**DEMANDE DE RENSEIGNEMENTS N° 6 DE LA RÉGIE DE L'ÉNERGIE (LA RÉGIE)
SUR LA DEMANDE RELATIVE À LA MODIFICATION DES CONDITIONS DE SERVICE
D'ÉLECTRICITÉ ET DES FRAIS AFFÉRENTS D'HYDRO-QUÉBEC – PHASE 2**

SERVICE DE BASE EN SOUTERRAIN

(ii) Carte des aires TOD du PMAD :

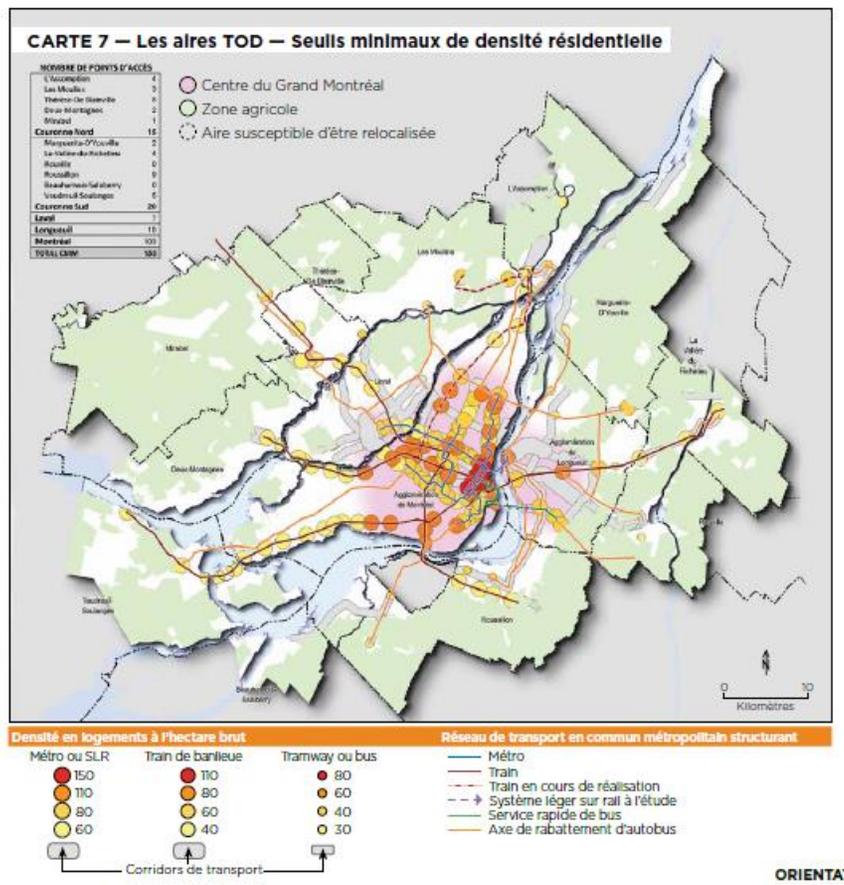
La Régie remarque que la densité de logements par hectare vis-à-vis du cercle orange de la colonne *Métro ou SLR* (système léger de rail) est de 110, soit très près de la densité de logements par hectare de 108 proposée par le Distributeur. Elle remarque également que la densité de logements par hectare vis-à-vis du cercle orange de la colonne *Train de banlieue* est de 80, soit supérieure à la densité moyenne de 72,6 logements/ha du PMAD.

La Régie constate que ces cercles oranges sont assez nombreux sur l'île de Montréal.

- 4.1 Veuillez expliquer pourquoi les cercles rouges et oranges de la carte des aires TOD (référence (ii)) juxtaposée aux cartes des zones admissibles au service de base en souterrain dans la région de Montréal, correspond davantage à une DEM de 60 MVA/km² (1^{re} carte de la référence (iii)) selon le Distributeur, plutôt qu'à une DEM de 50 MVA/km² (2^e carte de la référence (iii)) ou de 40 MVA/km² (3^e carte de la référence (iii)).
